RESOLUÇÃO Nº 149/64

ASSUNTO: Modificação de traçado.

= CONSELHO DO PLANO DIRETOR =

J U S T I F I C A T I V A

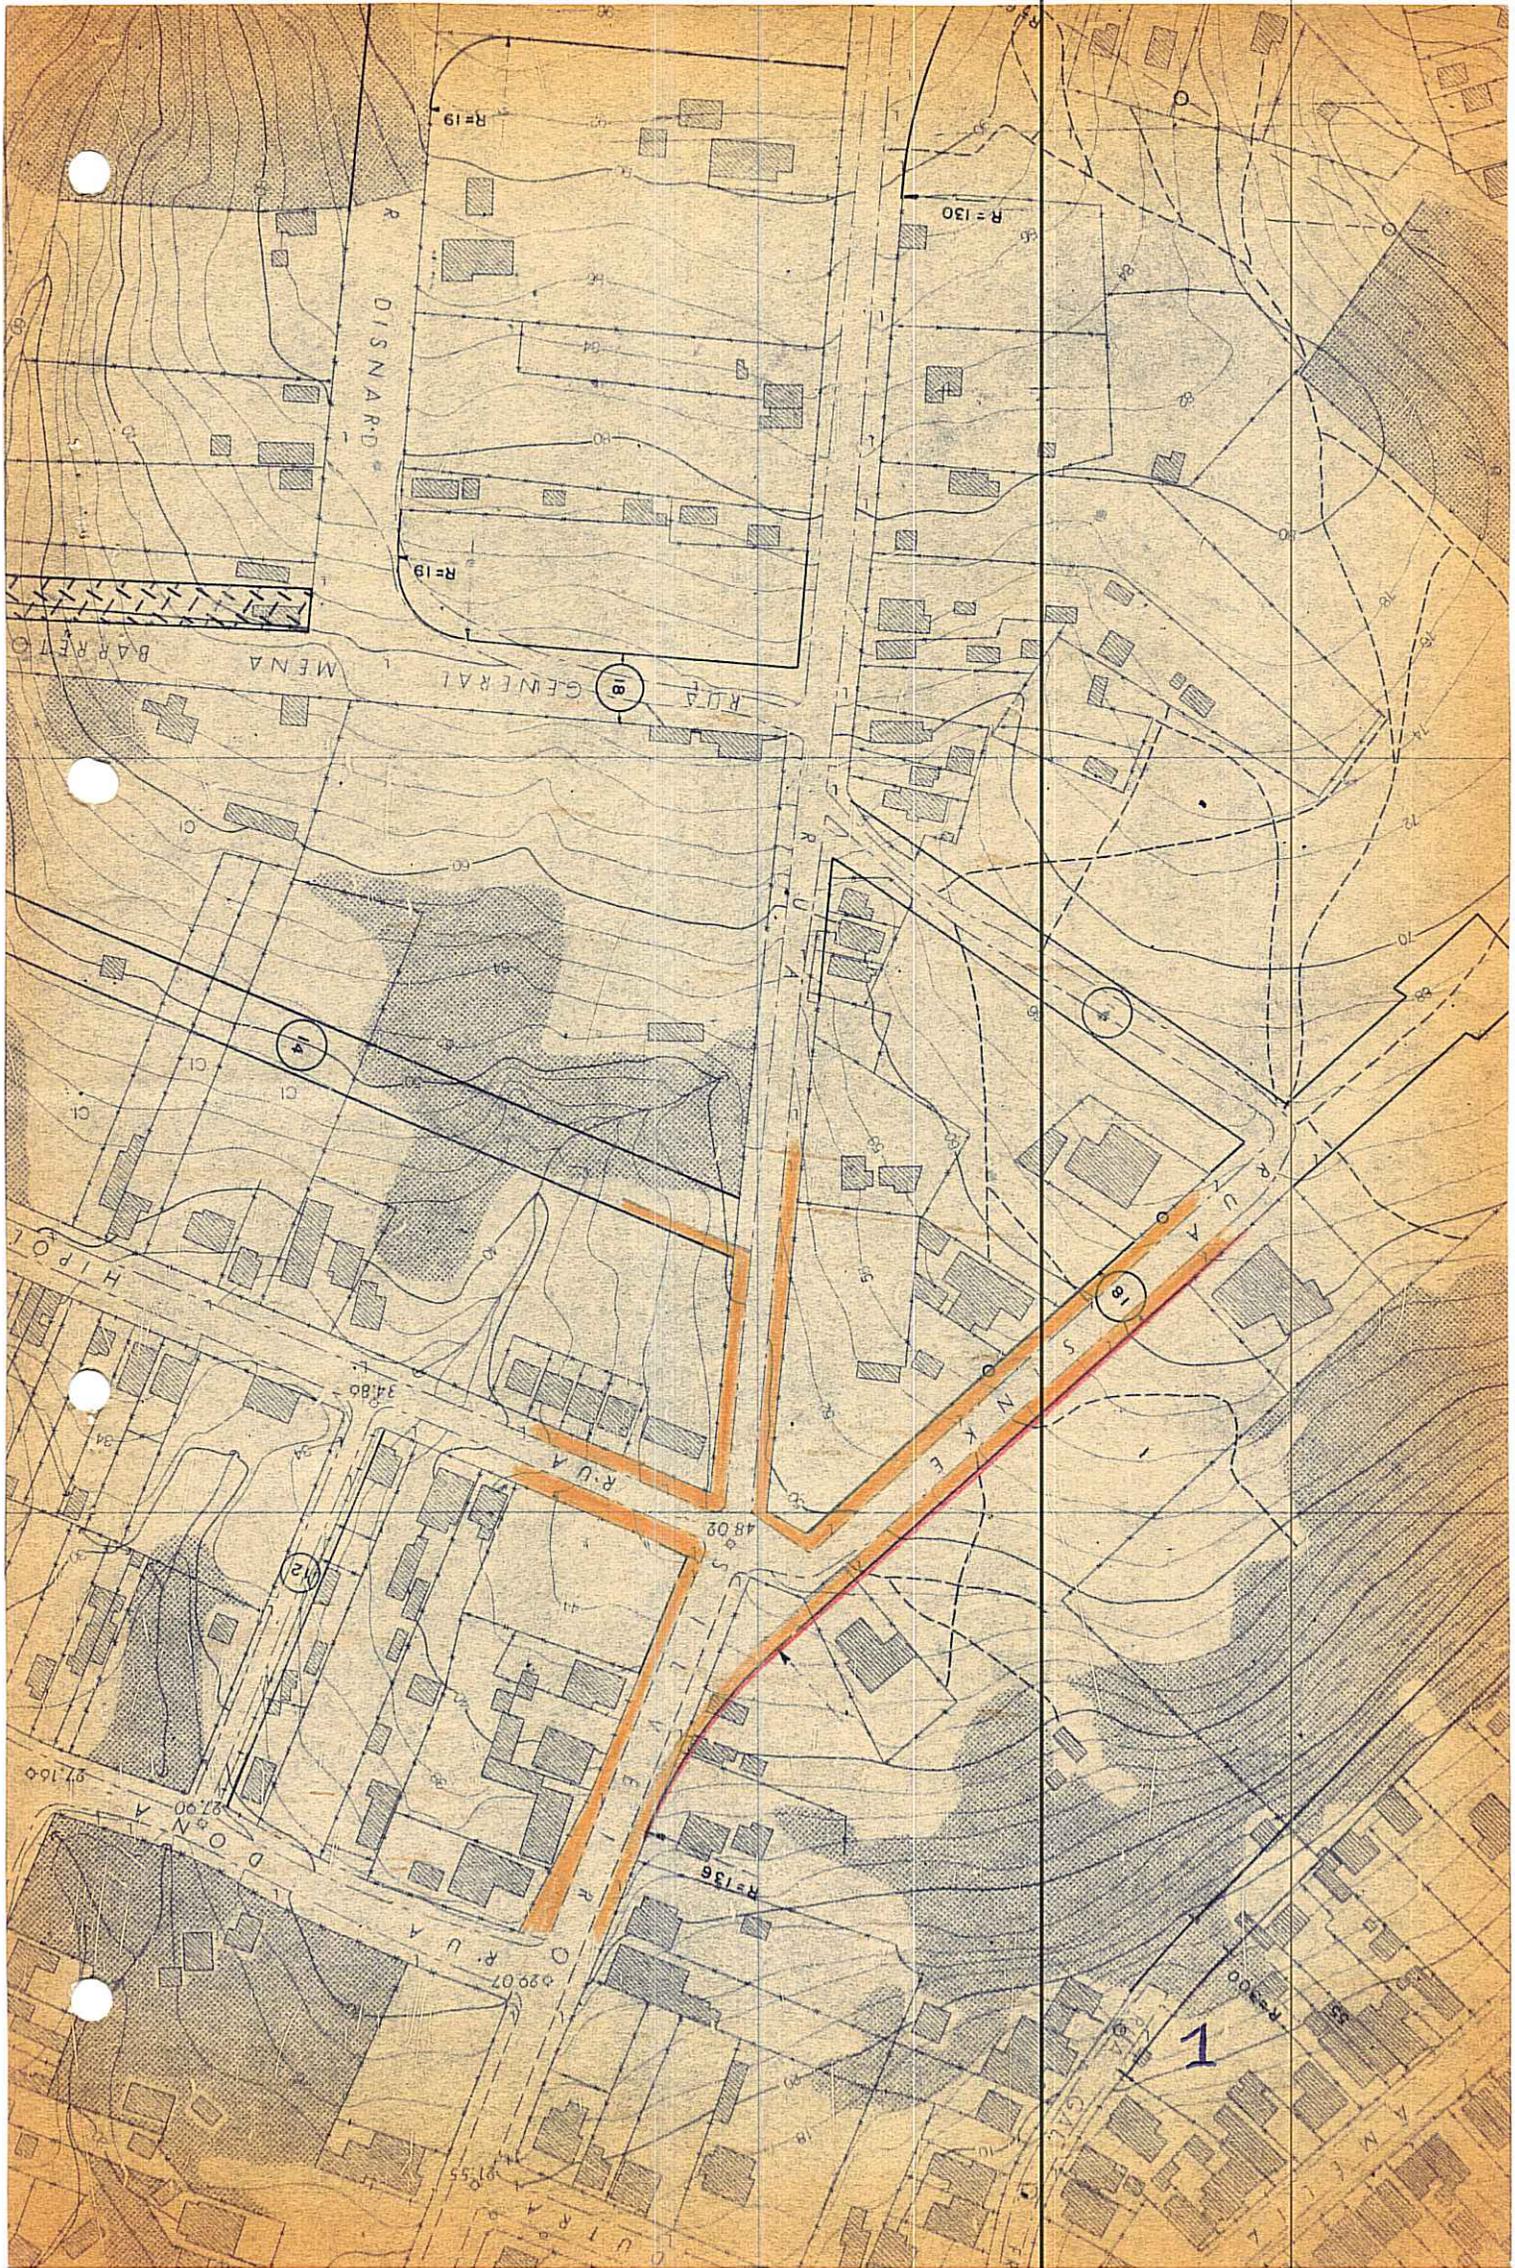
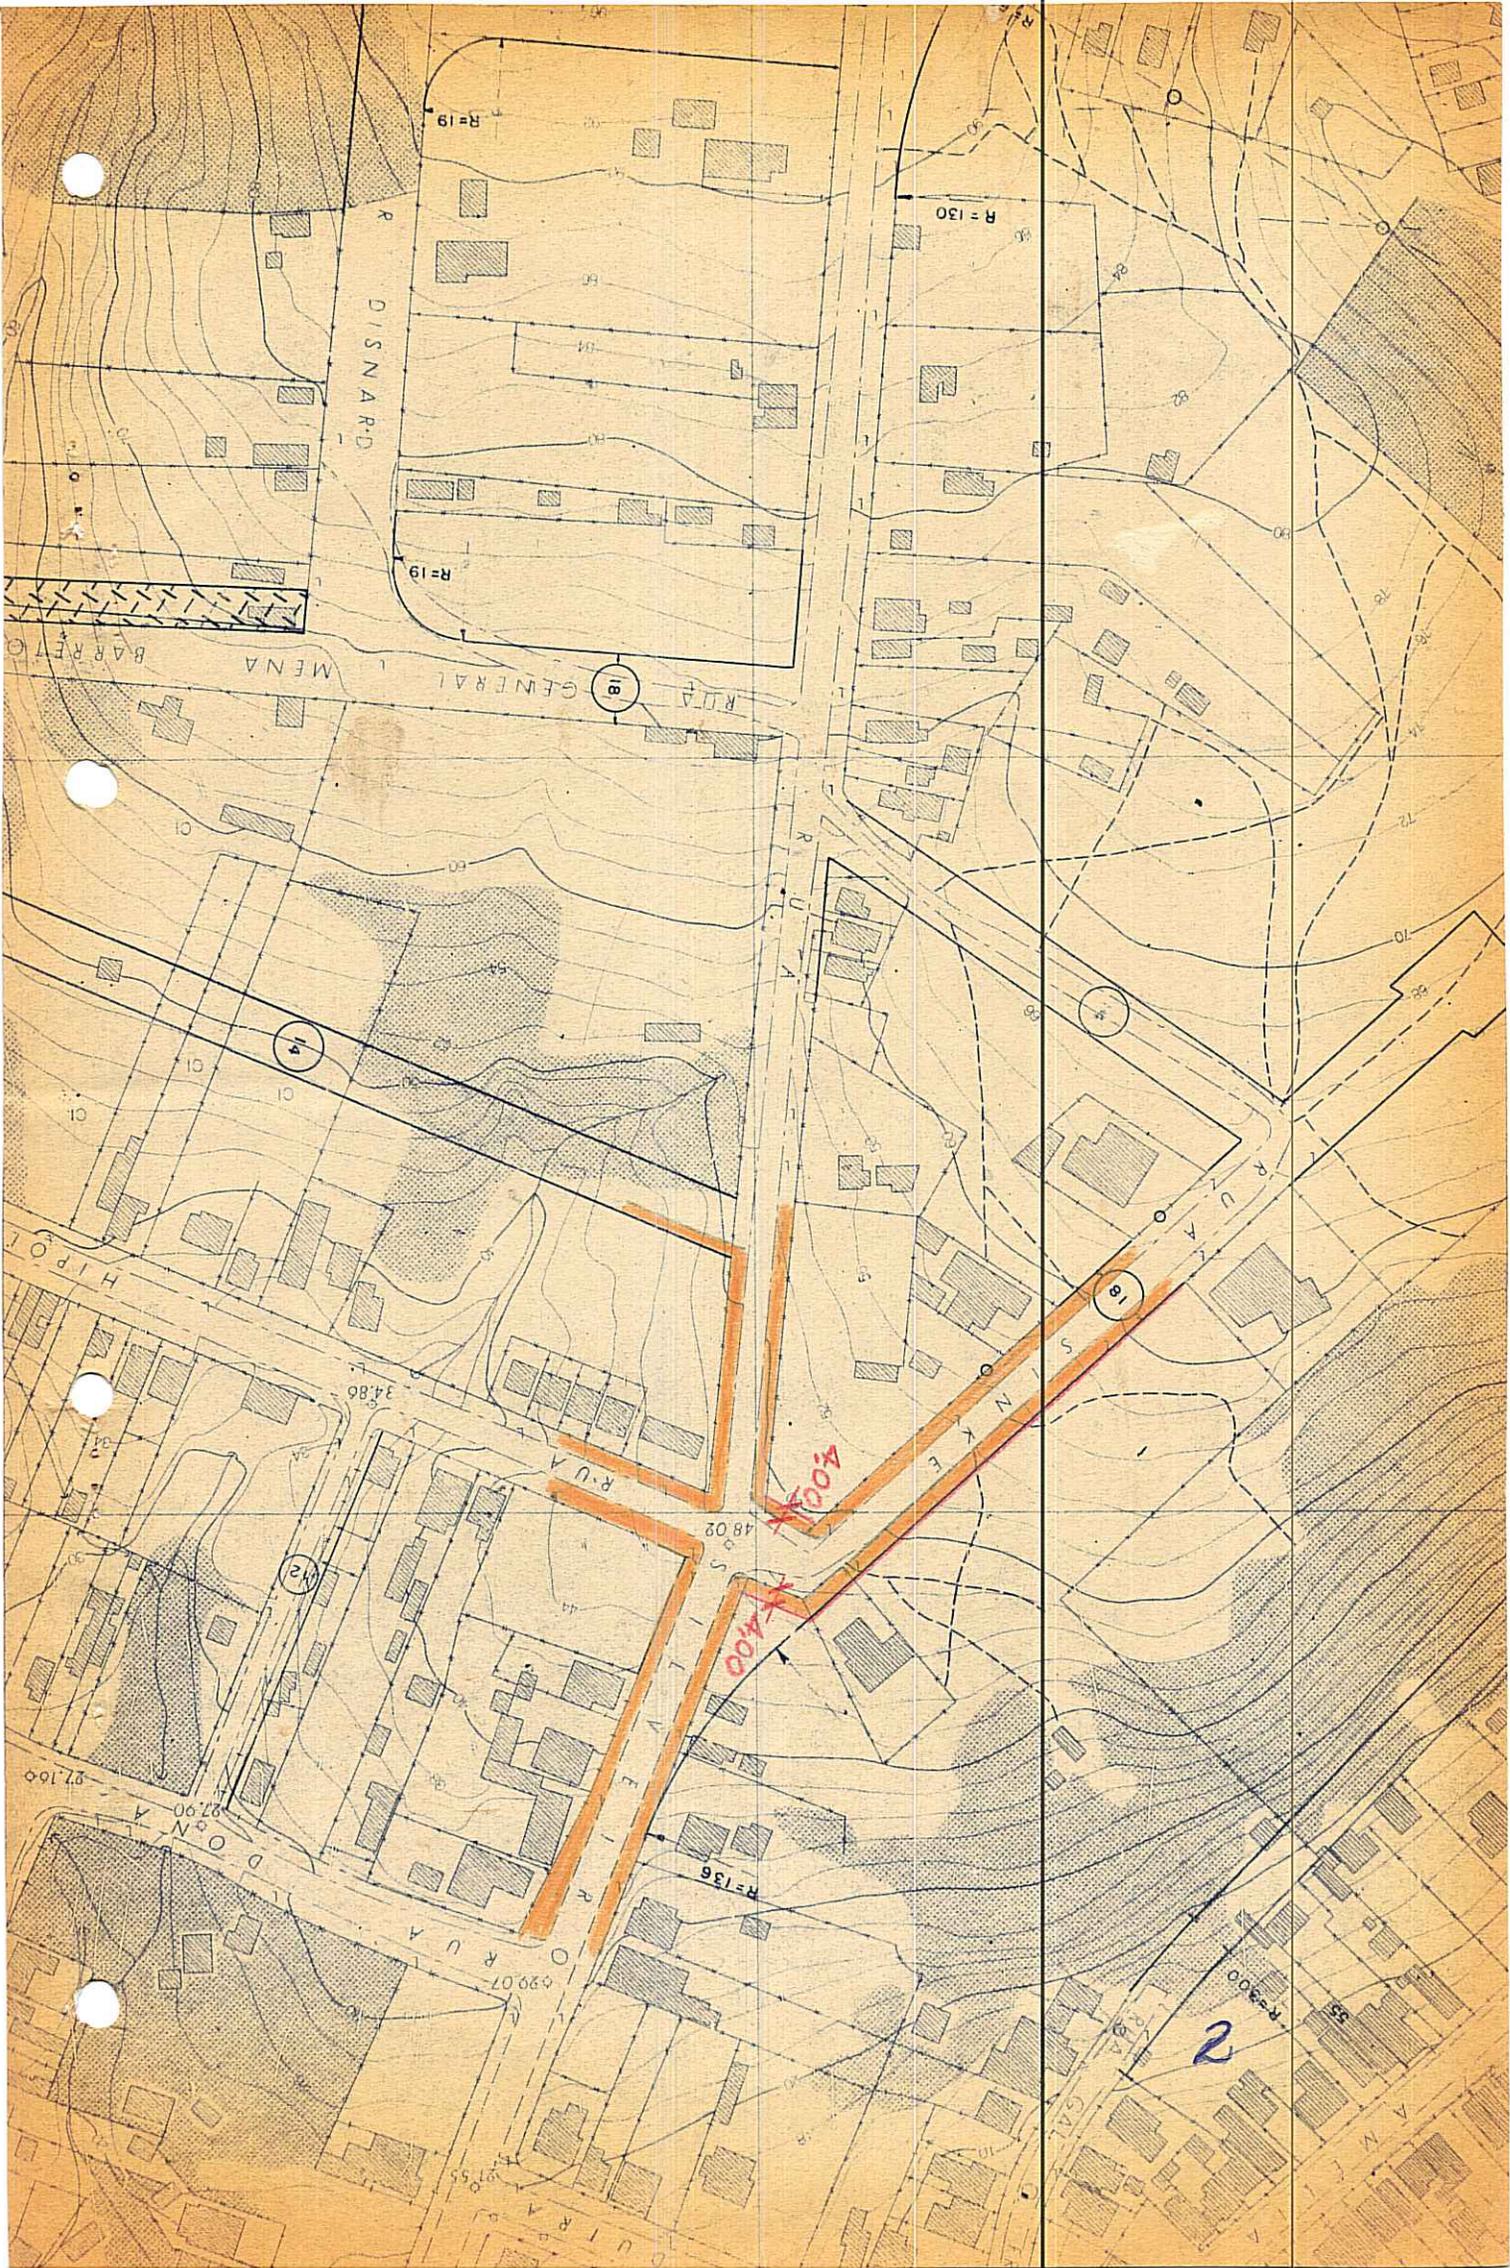
É modificado o traçado viário do cruzamento das ruas Silveiro e Sinke, configurando-se o novo traçado, conforme o dispôsto na planta anexa nº 2.

O traçado do PLANO DIRETOR prevê um alargamento na rua Silveiro em seu cruzamento com a rua Sinke, conforme a planta anexa nº 1. Tal alargamento teria o objetivo de proporcionar melhor acesso à citada rua Sinke, que tinha relativa importância viária no traçado do Morro Santa Tereza. Como este Conselho, através da Resolução nº 77/60, suprimiu o projeto prolongamento da rua Sinke, esta perdeu a importância viária, tornando-se então desnecessário o alargamento da rua Silveiro.

A solução proposta (planta anexa nº 2), prevê uma pequena retificação nos alinhamentos da rua Sinke, junto a rua Silveiro, restringindo assim as desapropriações a que o traçado atual impõe.
